# LAUSUNTO

HELSINGIN TAIDEMUSEON SIJOITTUMINEN SUVILAHDEN  
KAASUKELLOIHIN

11.6.2020

Kuva 1. Vaihtoehto A.1, Arkkitehdit NRT Oy, 28.5.2020, leikkaus A.

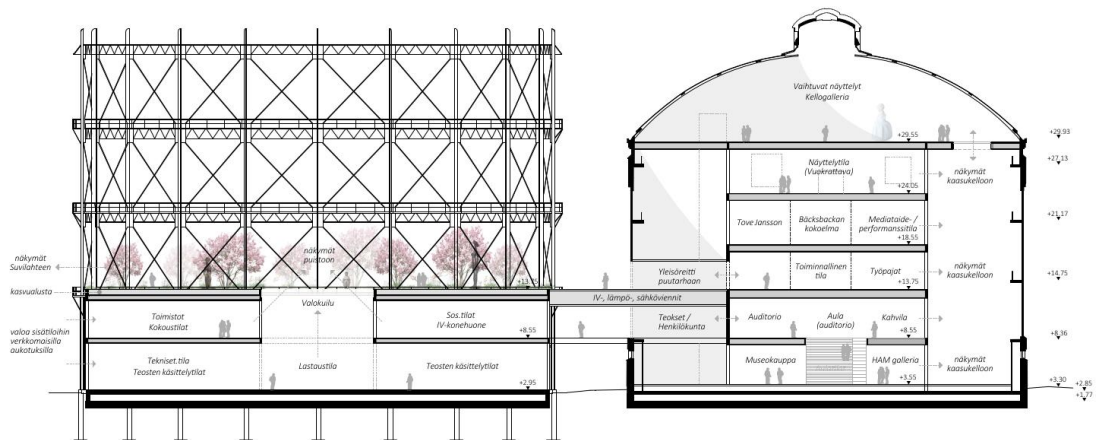
Vaihtoehdossa A.1 (kuva 1) on tiilisen kaasukellon (näyttelyrakennus) sisälle suunniteltu viiteen kerrokseen alkuperäisistä tiili- ja betonirakenteista erotettu ”rakennus rakennuksessa” -periaatteella toteutettuja tiloja tiilimuurin yläosaan asti. Räystäään tasolle on lisäksi suunniteltu uusi välipohja, jonka muodostama tila rajautuu uusittuihin vesikattorakenteisiin. Tiilisestä kaasukellosta on 1. huoltotason (n. 6 m) korkeudella kulkusilta teräskelloon (henkilökuntarakennukseen). Tekniikka kellojen välillä kuljetetaan kulkusillassa.

Esitetty ratkaisu, jossa tiilisen kaasukellon tulevat käyttötilat / näyttelytilat ovat erillään alkuperäisistä rakenteista, on hyvä. Ratkaisussa saadaan myös toteutettua huomattavan paljon toiminnallista tilaa. Käyttötilojen sivustalle sijoitetut huoltotilat ja tekniset tilat, joissa ajoittain käydään, on suositeltavaa sijoittaa ”rakennus rakennuksessa” -tilan sisäpuolelle, jotta vältetään turhalta kulta käyttötilan ja välitilan (eli uuden ulkoseinän ja alkuperäisen tiilimuurin välinen tila).

Ratkaisussa alkuperäisten rakenteiden ja uusien tilojen väliin jää suuri välitila, jossa mahdolliset sisäilman kannalta haitalliset pitoisuudet on mahdollista saada pidettyä matalina. Käyttötilojen ja välitilan välisen seinän riittävän ilmatiiveyden aikaansaaminen ja painesuhteiden hallinta tärkeää. Toteutuksessa tulee huomioida, kuinka hallitaan välitilan ja käyttötilojen välinen paine-ero. Mahdollinen ilmavirran suunnan tulee olla käyttötiloista välitilaan päin (välitila alipaineinen käyttötilan suhteen). Mahdollisissa käyttötilan ja välitilan välisissä kulkuyhteyksissä tulee olla tuulikaapin kaltainen tila.

Kellojen välisen kulkusillan ja muiden liittymien ilmatiiveyteen tulee kiinnittää erityistä huomiota. Liittymät kellojen välillä on ratkaistava varmoin tiiveysratkaisuin huomioiden myös rakenteiden lämpöliikkeet ja mahdolliset rakenteessa olevat öljyhiilivedyt. Mikrobin osalta rakenneliittymissä vanhaan muuriin ei arvioida aiheutuvan merkittäviä riskejä, kun yhdyskäytävän uudet betonirakenteet valetaan mahdollisimman yhtenäisinä vanhan rakenteen sisäpuolelle.

Suunnittelussa tulee kiinnittää huomiota tiilimuurin ja betonin suureen paikalliseen laadun ja kunnan vaihteluun. Kaikki uusien ja vanhojen rakenteiden liittymäkohdat, kuten uusien välipohjarakenteiden liittyminen vanhaan tiilirakenteeseen, tulee selvittää tarkoin.

Lasisten pintojen puhtaanapidon mahdollisuuksiin tulee kiinnittää huomiota, koska rakenteiden öljyhiilivetyemissiot ja pöly saattavat yhdessä liata pintaa. Välitilan ilmanvaihtoa tulee olla mahdollista tehostaa huoltotöiden aikana.

Perustusten riittävyttä tai lisävahvistustarvetta ei ole tässä yhteydessä tarkasteltu, mutta lähtökohtaisesti alapohjalaatan lävistämistä tai uusia läpivientejä ei suositella

tehtäviksi. Läpivientien tiivistys sekä alapohjan päälle suunnitellun teräskaukalon toteuttaminen voi olla haastavaa ja rakennuksen alapuolisesta maasta voi päästä haihtuvia yhdisteitä sisäilmaan ilmavuotoreittien kautta.

Kuva 2. Vaihtoehto A.2, Arkkitehdit NRT Oy, 28.5.2020, leikkaus A.

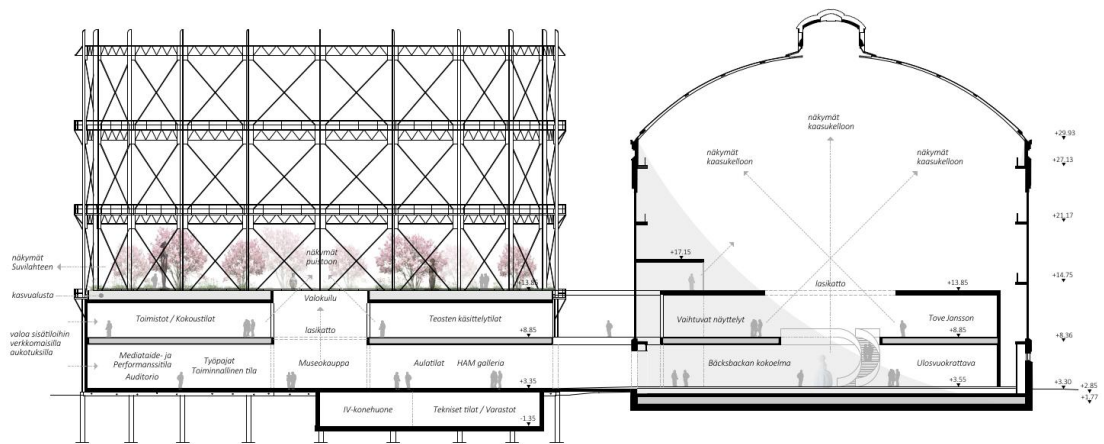
Vaihtoehdossa A.2 (kuva 2) käyttötilat sijoittuvat kahteen kerrokseen, joista molemmista on kulkuyhteys teräskelloon.

Vaihtoehdossa A.2 tilat levittäytyvät laajemmalle kellon sisällä ja vanhan ja uuden rakenteen väliin jää kapeahko välitila. Käyttötilat toteutetaan myös ”rakennus rakennuksessa” -periaatteella, eikä vanhan ja uuden rakenteen väliin jäävän tilan koolla arvioida olevan merkittävää vaikutusta.

Vaihtoehdossa on vähemmän liittymäkohtia uusien ja vanhojen rakenteiden välillä. Liittymissä tulee joka tapauksessa huomioida rakenteiden lujuuteen ja kuntoon liittyvät haasteet sekä rakenteiden epäpuhtaudet ja painesuhteet, kuten vaihtoehdossa A.1.

Kuten vaihtoehdossa A.1 myös vaihtoehdossa A.2 lasisten pintojen puhtaanapidon mahdollisuuksiin tulee kiinnittää huomiota. Välitilan ilmanvaihtoa tulee olla mahdollista tehostaa huoltotöiden aikana.

Teräsrakenteisen kaasukellon osalta suunnitelmat ovat lähes vastaavat kuin vaihtoehdossa A.2 suunniteltua kellaritilaa lukuun ottamatta. Kellaritilojen mahdollisen toteutuksen ratkaisut vaativat mm. vesitiiveyden, meriveden vaikutusten sekä alueen maaperän ja pohjaveden osalta ratkaisut vaativat tarkkaa suunnittelua ja huolellista toteutusta.
